## Ausschuss für Bau und Wohnumfeld der Gemeinde Poppendorf

#### 1. Prüfbericht der statischen Untersuchung des Verteilerbauwerks

# Prüfbericht 2019 H

Bauwerksname **Verteilerbauwerk Poppendorf**  
Teilbauwerksname **Verteilerbauwerk Poppendorf**  
Kreis  
Ort **Poppendorf**  
Bauwerksrichtung  
Bauwerksart **Stützwand als Spundwand**  
Tragfähigkeit  
Baujahr

VT\_PO\_2019H\_MOOSBEWUCHS FUNDAMENT  
LAUFSTEG

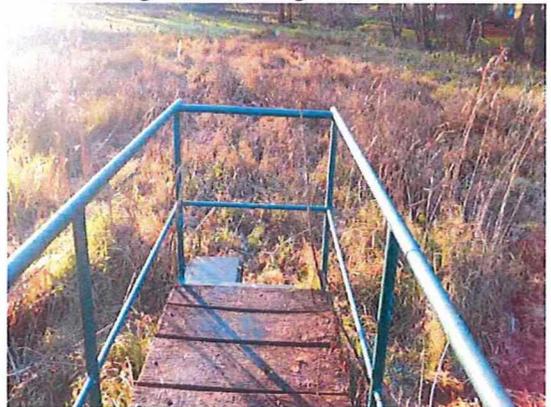
[7] S=0, V=0, D=1 BSP-ID 202-99

Einzelfundament, Beton, Bereichsweise, Bemoost

Bauwerk: <b>Verteilerbauwerk Poppendorf</b>	Straße:	Bauwerks-Nr. nach ASB:
	Bau - km:	
Planinhalt: <b>Aufmaßplan Schnitt A-A, Schnitt B-B</b>	Plan-Nr.: <b>02</b>	Maßstab: <b>1 : 100</b>
	Ausfertigung:

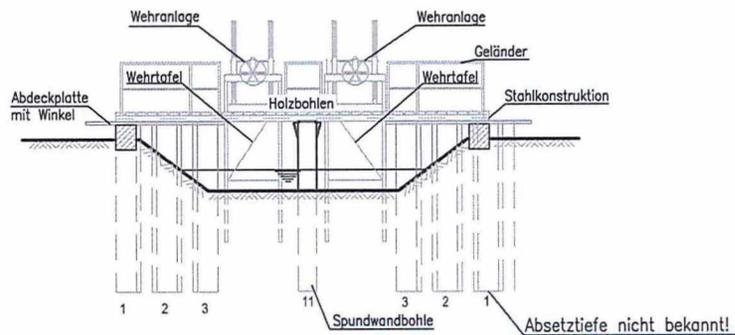
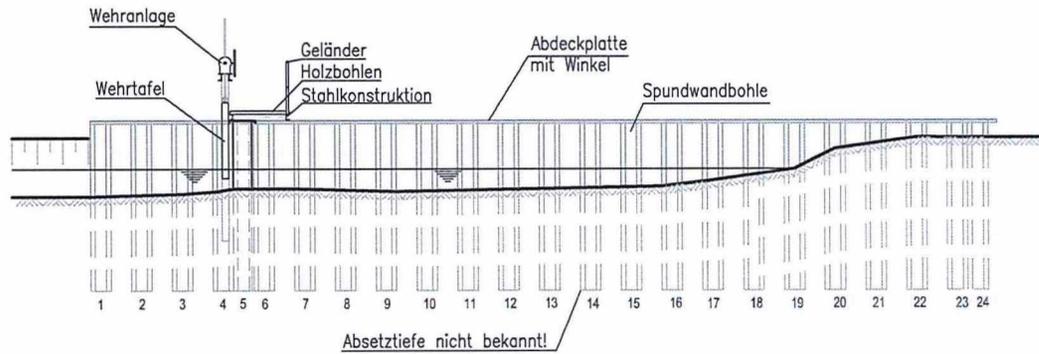
Aufgrund der Abmaße der Bohlen wird von einer Larssen IV neu ausgegangen. Darauf beziehen sich die ermittelten Abrostungsraten. Diese Bohlen wurden von der damaligen SU geliefert und hatten teilweise unterschiedliche Wanddicken (Walztoleranzen). So liegt am Meßpunkt 1 der Ist Wert (19,8mm) 33 % über den Sollwert (14,8mm).  
Um die Reststandzeit der Bohlen ermitteln zu können ist eine rechnerische Auswertung notwendig. Da aber keine Ursprungsstatik vorliegt und die Einbindetiefen der Spundbohlen nicht bekannt sind, ist dies nur schwer möglich. Es empfiehlt sich zur nächsten Hauptprüfung eine erneute Restwanddickenmessung durchzuführen um die Abrostungsrate zu überprüfen.

Bauwerk: Verteilerbauwerk Poppendorf	Straße:	Bauwerks-Nr. nach ASB:
	Bau - km:	
Planinhalt: Aufmaßplan mit Darstellung Schäden	Plan-Nr.: 01	Maßstab: 1 : 100
gezeichnet:		Ausfertigung:

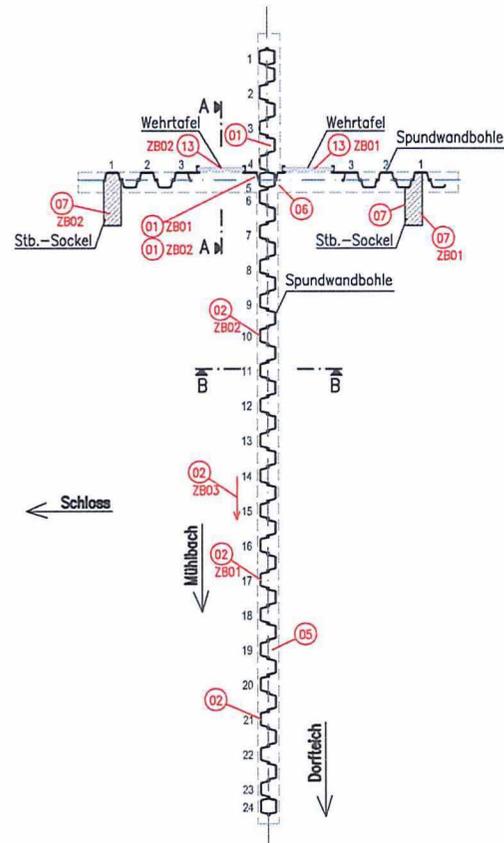
[5] S=0, V=0, D=1 BSP-ID 130-06

Spundwandbohle, Eine Stelle, Bauschuttablagerung, Der Grund für diese Betonplombe ist nicht bekannt. Eventuell war hier eine Durchrostung o.ä.

[2] S=0, V=0, D=1 BSP-ID 130-02

Spundwandbohle, Spundwandprofile, Bereichsweise, Angerostet

[1] S=2, V=0, D=3 BSP-ID 139-02

Spundwandbohle, Spundwandprofile, Bereichsweise, Verrostet mit Querschnittsschwächung, Die Restwanddickenmessung hat unterschiedliche Ergebnisse gebracht.

Teilweise sind bis zu 33 % Querschnittsverluste vorhanden. Im Mittel beträgt die Abrostung in der Niedrigwasserzone

15%. In der Luftzone sind gar keine Querschnittsminderungen zu verzeichnen.

[4] S=0, V=0, D=1 BSP-ID 130-08

Abdeckung, Stahl / Metall, Gesamtes Bauteil, Nicht fachgerecht, Die Abdeckung wurde auf die nicht gerade verlaufende Spundwand mittig aufgelegt. Dies erforderte teilweise Diagonalstreben um einen besseren Halt der Abdeckung zu gewährleisten.

- Erarbeitung eines Sanierungsprojektes.
- Ausführung der im Projekt aufgeführten Maßnahmen, wie z.B. Erneuerung Korrossionsschutzanstrich, Ersatz Bohlenbelag usw.
